Présentation de la preuve d'Option consommateurs à l'audience à huis clos du 14 décembre 2021 traitant du suivi du projet de ligne à 735 kV Micoua-Saguenay

R-4167-2021

Déposée sous pli confidentiel

Explications des écarts offertes par le Transporteur

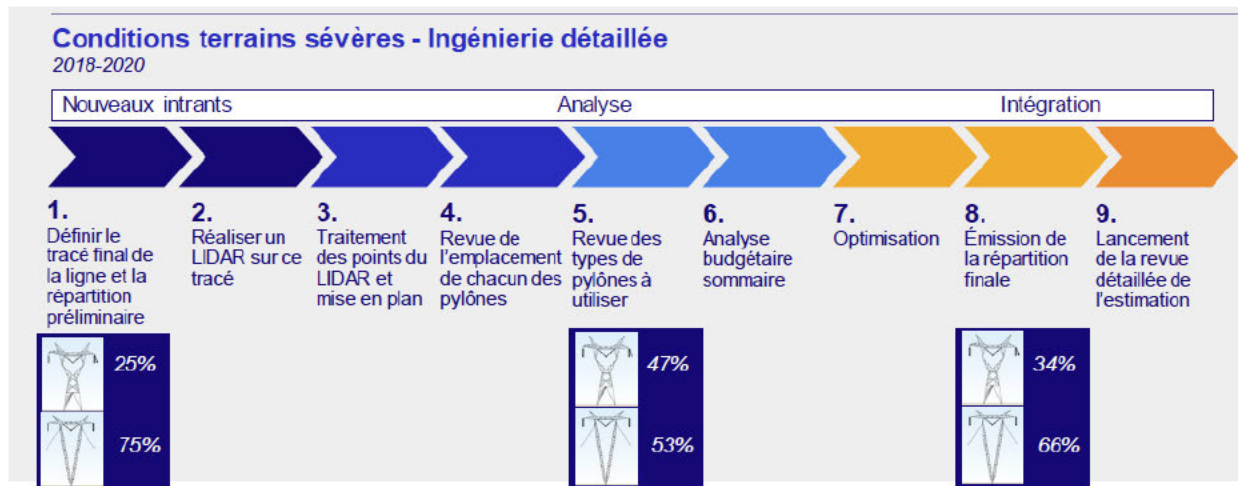
- Le Transporteur explique ces écarts de coûts par différents facteurs dont certains pourraient s'avérer hors de son contrôle
- Les frais financiers sont directement corrélés aux autres éléments composant la hausse des coûts
